## Statens vegvesen

Vår dato:  
28.04.2017

### Bybanen til Fyllingsdalen – PlanID 64040000, 64860000, 64050000 og 64840000. Behandling av fravik på fylkesveganlegg.

Figur 1 Plantegning, krav til sikt bakover i rundkjøring.

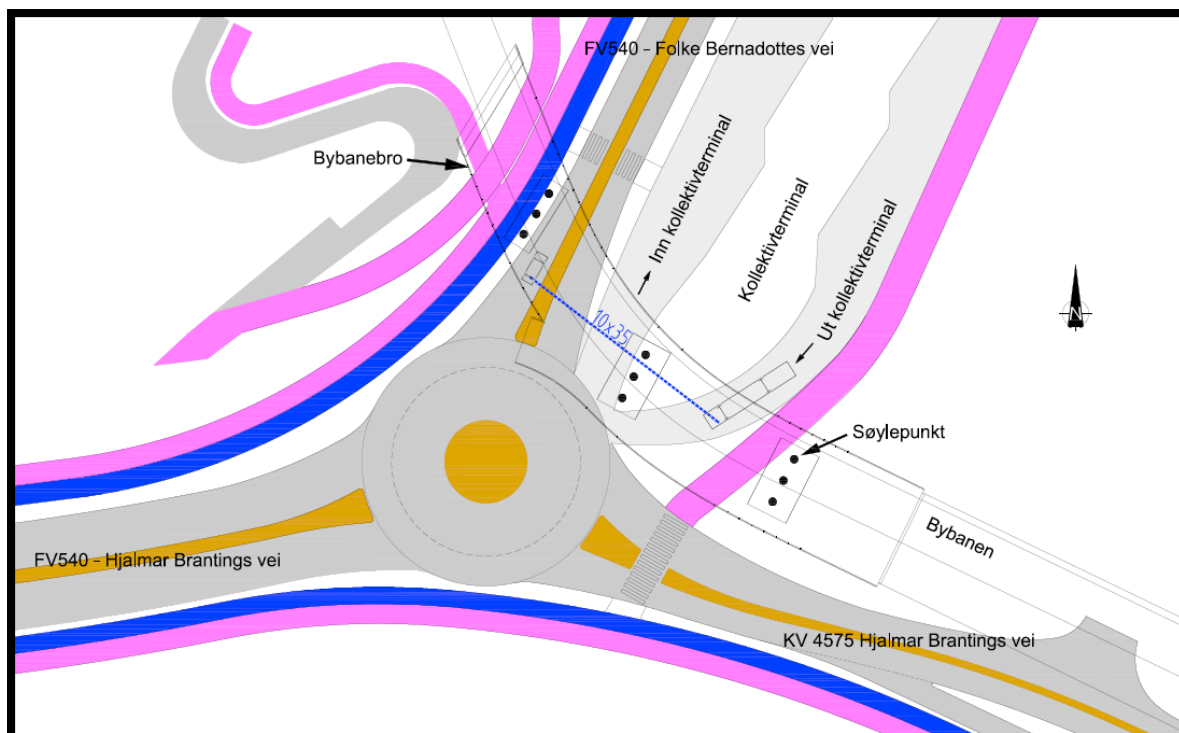
- Håndbok N100 kapittel E.1.2.8 Siktkrav: En bilfører som befinner seg 10 m bak vikelinja og midt i kjørefeltet bør ha sikt til hele det skraverte arealet vist i figur E.16

Fraviksnemda godkjenner ikke søknaden og skriver følgende:

*«Fråviksgruppa meiner, utifrå motteke material, at siktkrava framleis i praksis ikkje er tilfredsstillande. Utforminga er vidare uvanleg og uryddig og medfører risiko i forhold til trafikksikkerheita, og fråviksgruppa tilrår difor ikkje den løysinga prosjektet har lagt opp til.»*

Fraviksnemda mener siktkorholdene ikke er tilfredsstillende.

Videre kommenterer de at valgt løsning med inn- og utkjøring til kollektivterminalen er uryddig.

I ny løsning blir utkjøringen flyttet østover slik at den kommer ut i Hjalmar Brantings vei i stedet for direkte ut i rundkjøringen. Det vil da ikke være problemer i forhold til sikt fra fv. 540. I tillegg mener vi løsningen blir mer ryddig og med det også svarer vi ut fraviksnemnda sin «kritikk» av den «uryddige» løsningen.

Vi vurderer ny løsning som bedre enn opprinnelig løsning. Vi mener fravikssaken med dette er løst. Selve endringen må følges opp i byggeplanen, noe reguleringsbestemmelsene gir hjemmel til. Vi ber Hordaland Fylkeskommune sørge for at dette blir gjort. Løsningen må tilpasses søylene til brukonstruksjonen. En må også sikre at sikten for bussene ved utkjøringen blir i henhold til kravene.

Figur 2 Sikt bakover i rundkjøring sett fra tilfart i Folke Bernadottes vei. Utklipp fra 3D-modell.

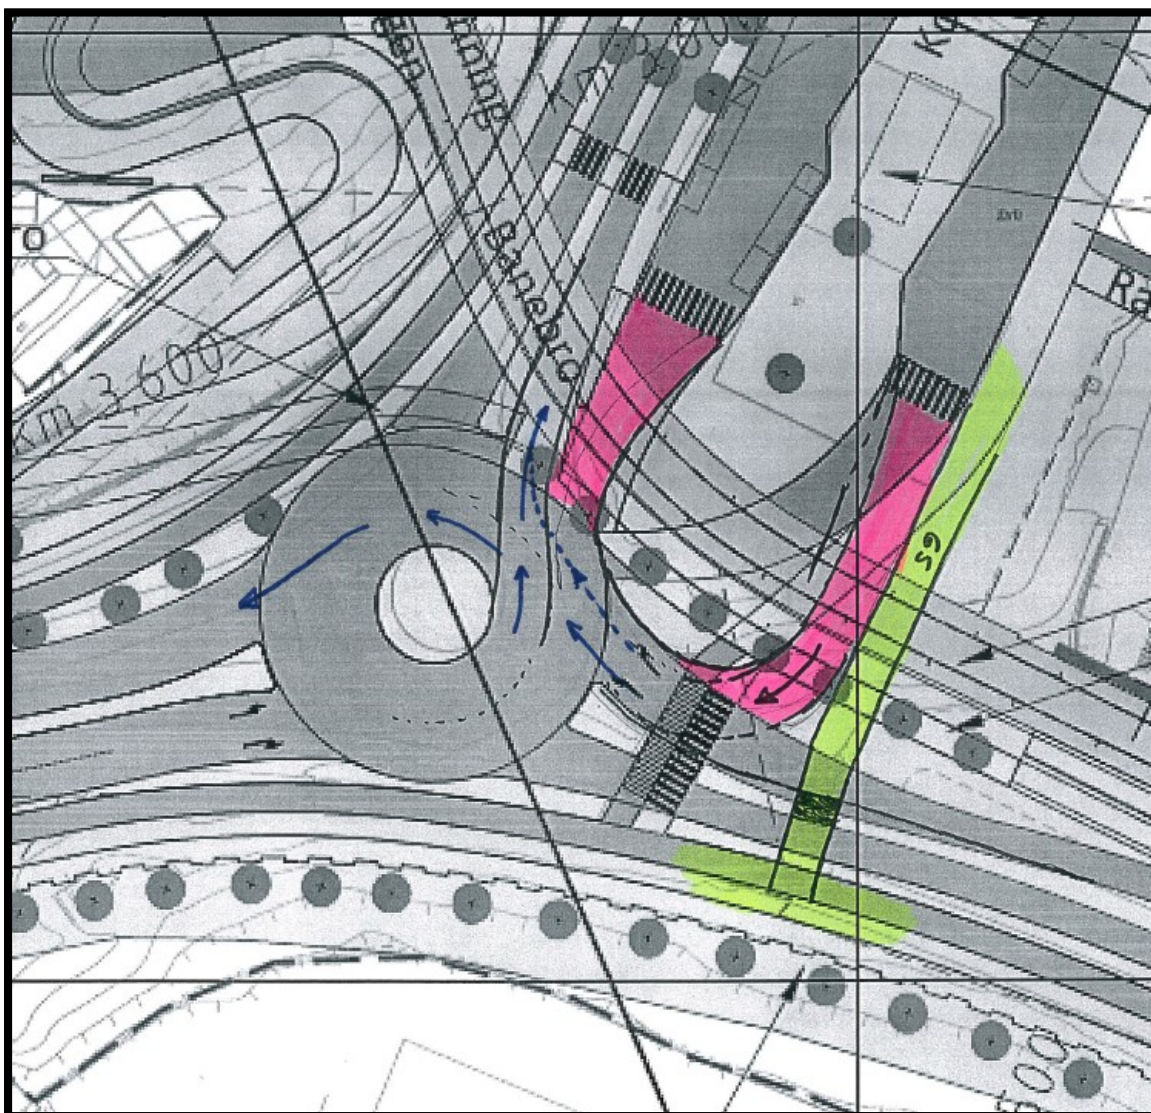
Tilfarten er utkjøringsveg fra ny kollektivterminal og vil kun bli trafikkert av busser med profesjonelle sjåførere. Som illustrert i **Figur 2** vil bussene, på tross av brusøylene, være godt synlige for trafikanter som er på vei inn i rundkjøringen. I tillegg vil farten i området være lav og alvorlighetsgrad for eventuelle ulykker vil da også være lav. Planlagte løsning vurderes derfor som beste mulige løsning ift. trafikksikkerhet. Intensjonen i kravet er derfor vurdert å være ivaretatt.

Den detaljerte utformingen av brusøylene må likevel følges opp videre i byggeplan for å sikre god sikt til busser mellom søylene, slik som vist i figuren over.

Figur 3 Utsnitt fra plankart og oversiktstegning.

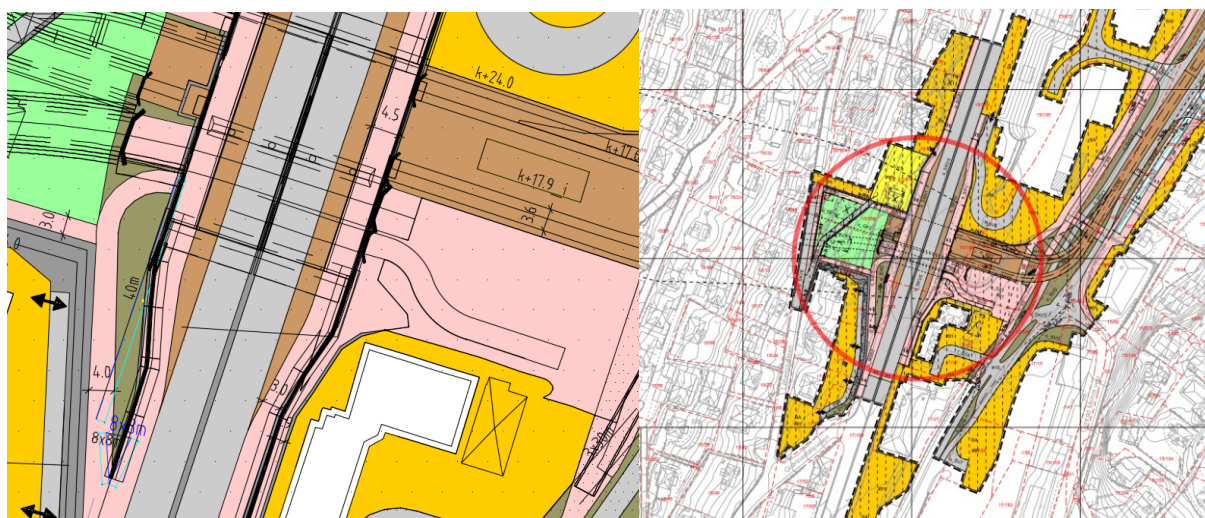
Gang- og sykkelveg under E39 på Kristianborg skal i planlagt løsning følge samme trasé som dagens kulvert. Ny trasé vil være en forbedring av dagens situasjon både ift. stoppsikt og stigning. Plassmangel i området umuliggjør oppfylning av krav til stoppsikt under broen.

- N100 kapittel E.2.3 Siktkrav: Stoppsikt for syklende skal være i henhold til figur E.29. Krav til stoppsikt blir her 40 meter.

Dette er en kjent og vanlig problemstilling ved anlegging av kulvert eller kryssing under bro i bynære strøk med begrenset plass. I dagens situasjon er rampe mot kulvert i overkant av 7%, mens den i planlagt løsning ligger på 5%. Det er vurdert mulighet for å vinkle kryssing diagonalt under bro for å øke stoppsikt, men plassmangel gjør dette umulig. Som avbøtende tiltak vil det etableres merking med gul midtlinje av sykkelbaner i forbindelse med kryssingen, som illustrert i V122 Sykkelhåndbok, figur 3.8. Andre fartsreducerende tiltak, som rumlefelt etc., kan også vurderes i den videre planlegging.

*«Fråviksgruppa ser det er vanskeleg å få til ei løysing som innfrir kravet med det arealet ein har til rådighet. Fråvik vert difor tilrådd med avbøtande tiltak med unntak av rumlefelt som*

*kan vera uheldig på grunn av at dette kan gje dårlege friksjonstilhøve for syklistar. Vidare bør det etablerast retningspilar i felta.»*

Fraviksgruppa anbefaler søknaden. Kravet om sikt er et skal-krav og skal sendes Hordaland fylkeskommune for endelig behandling. Vi legger ved fraviksskjemaet (3.5) til videre behandling.

Fraviksgruppa anbefaler søknaden. Det er fylkeskommunen som fatter endelig vedtak i skal-saker på fylkesveger. Vi ber derfor Hordaland fylkeskommune behandle fravikssøknaden og fatte endelig vedtak i saken.
